设计变更通知单

项目负责	刘志红	建 设 单 位	东莞市望牛墩镇扶涌村村民委员会	工程号	HY-2014-91
审 定	刘志红			专 业	建 筑
审 核	刘志红	工 程 名 称	扶涌室内篮球场工程	阶 段	施 工 图
专业负责	刘志红			版 次	第 一 版
设 计	林翠柳	图 纸 内 容	设计变更通知单	日 期	2014.09
校 对	宁江平			图 号	建变-01

总平面图 1:500

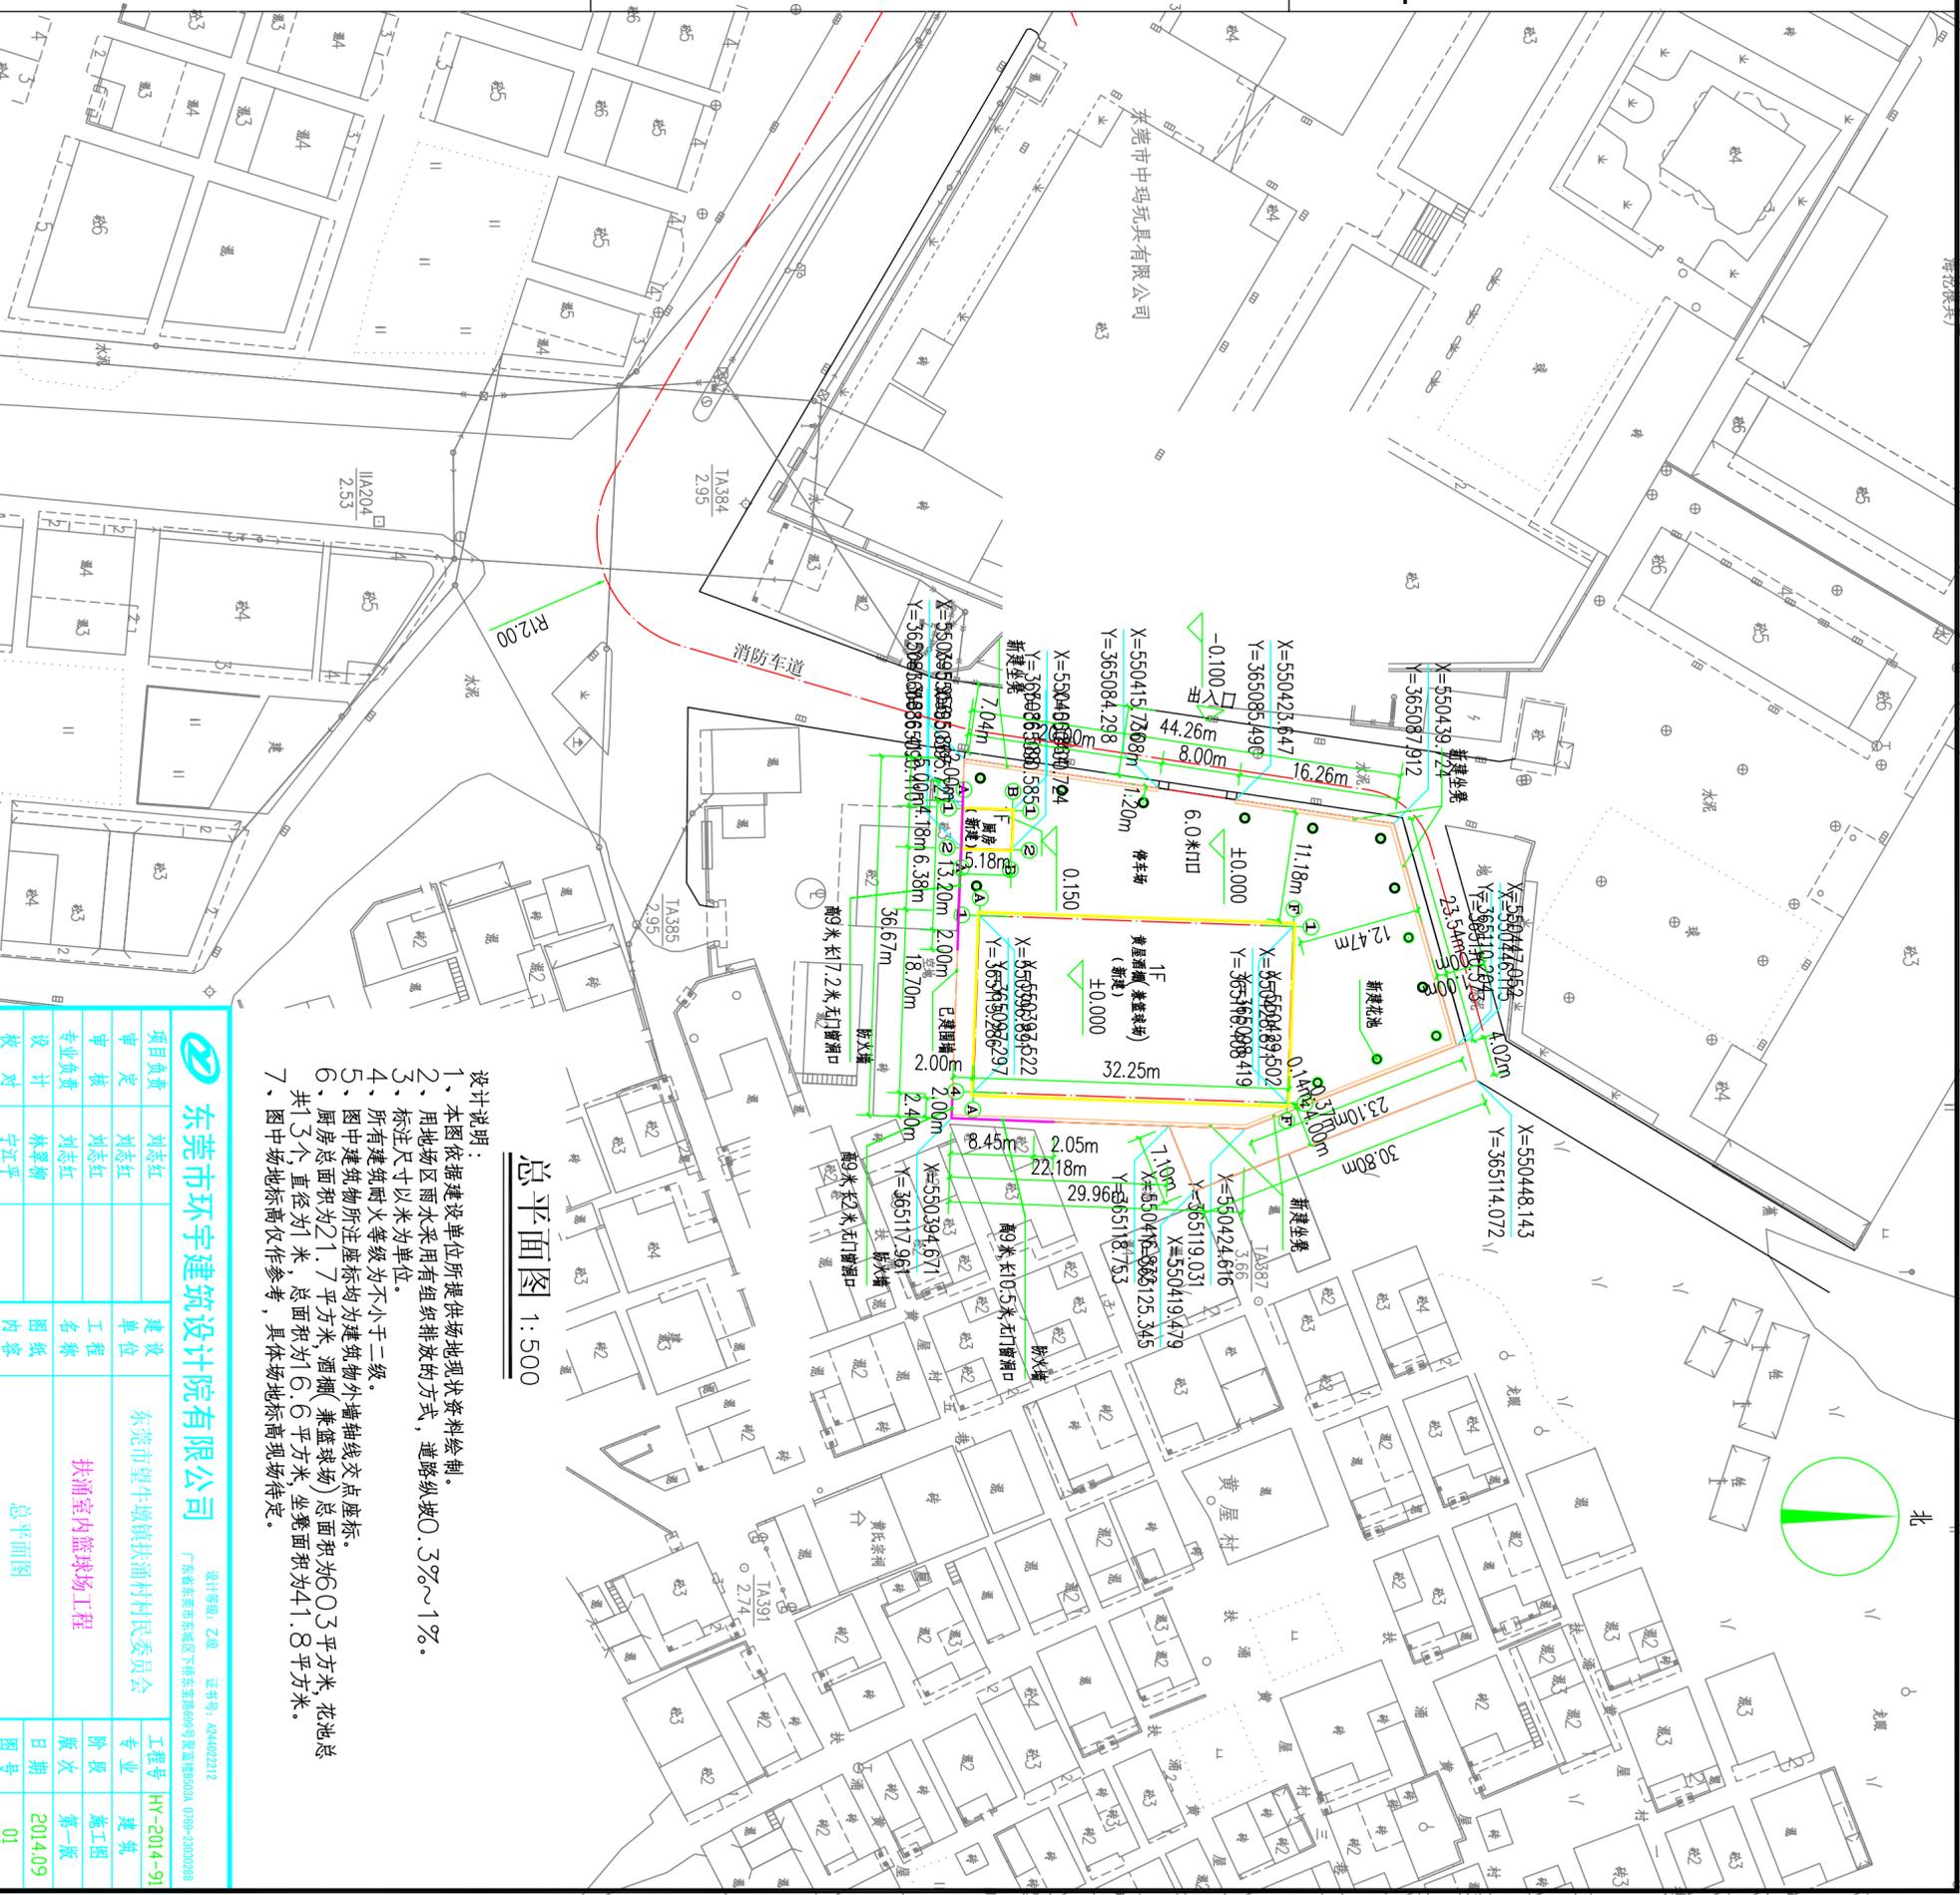
- 本工程取消黄屋酒棚附属配套部分（即场地平整混凝土路面、厨房、花池、坐凳、防火墙、两个篮球架）
也就是取消图号02, 03, JS-04, JS-05及01中场地平整示意图, 混凝土路面示意图, 新建坐凳示意图及防火墙取消。
- JS-01中建筑装修做法表屋面钢结构取消防火涂料。

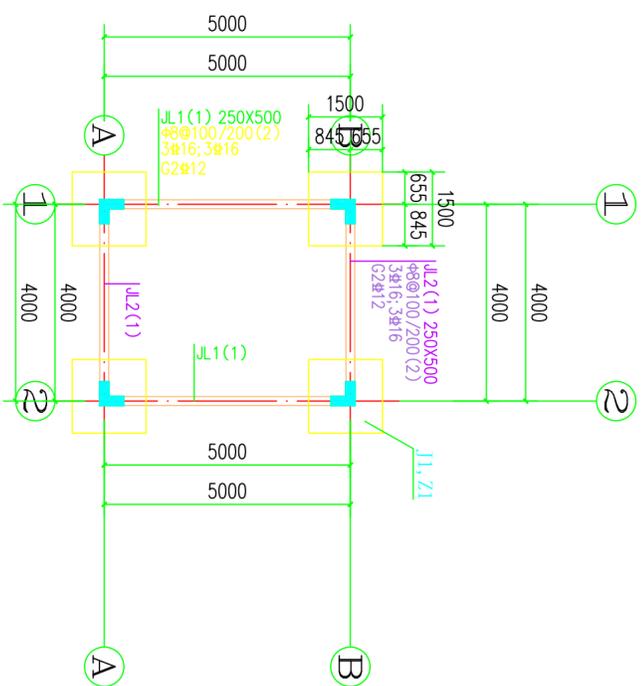
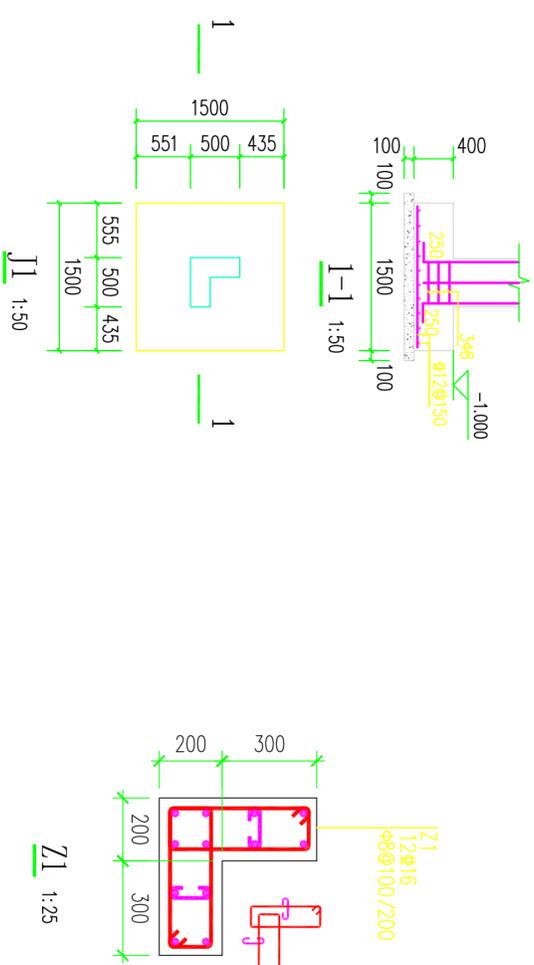
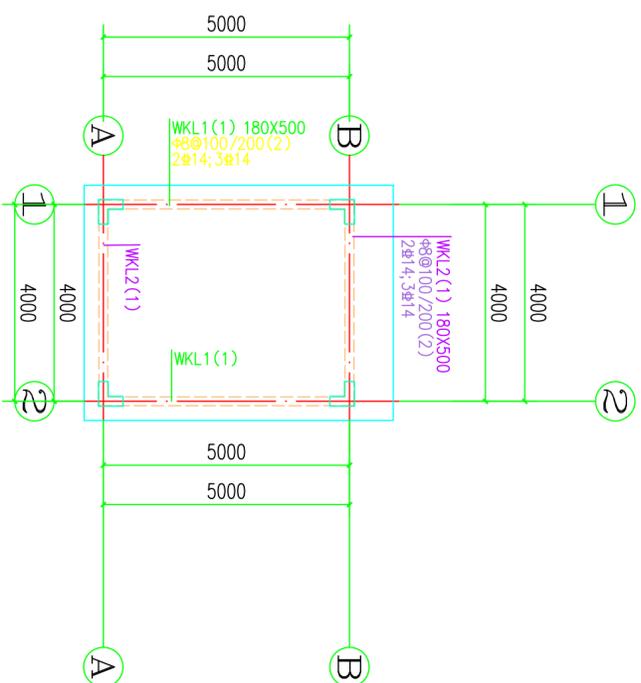
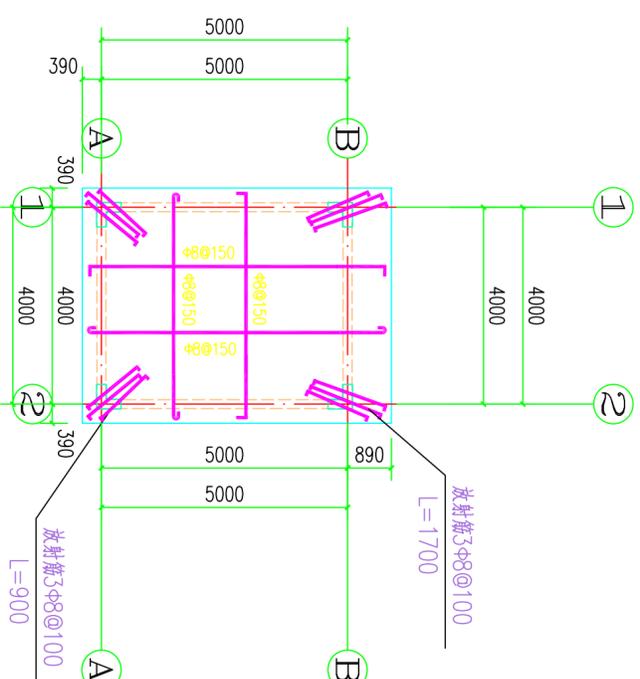
- 金属面除锈方式由喷砂处理后严格除锈更改为手工除锈。
- 取消厨房，即取消图GS-12。
